改善箇所説明図

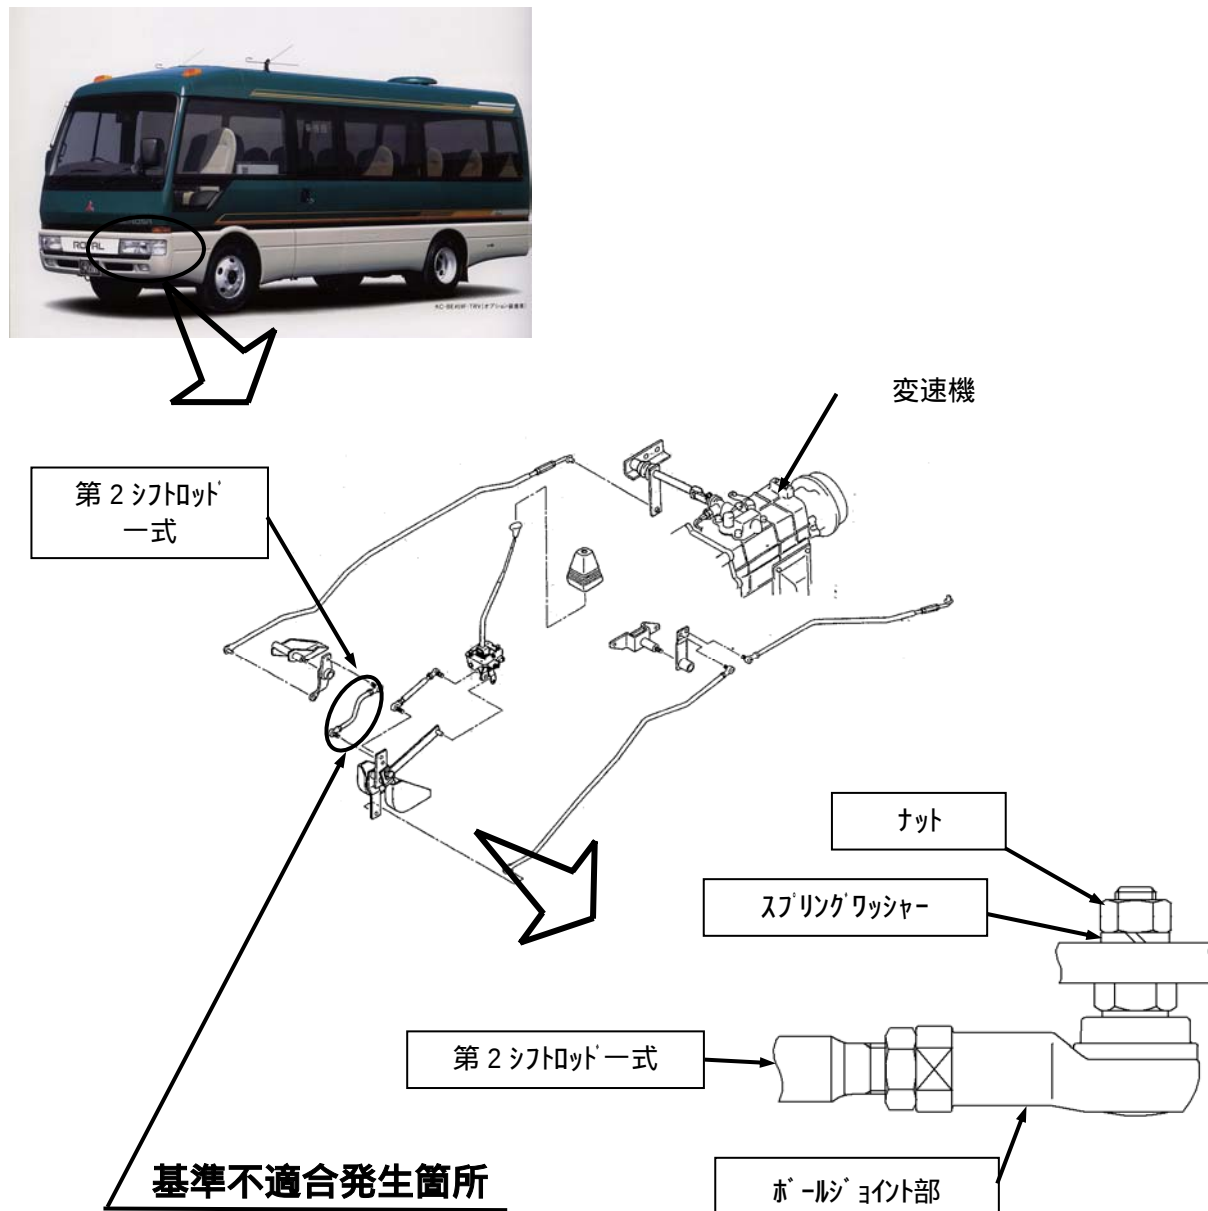
変速機の第2シフトロッドボールジョイント部の強度が不足しているため、変速操作時に亀裂が発生するものがある。そのため、そのままの状態で使用を続けると、当該部が折損して変速不能となり、最悪の場合、走行不能となるおそれがある。

全車両、第2シフトロッド一式を対策品に交換する。

注：□ は交換部品を示す。
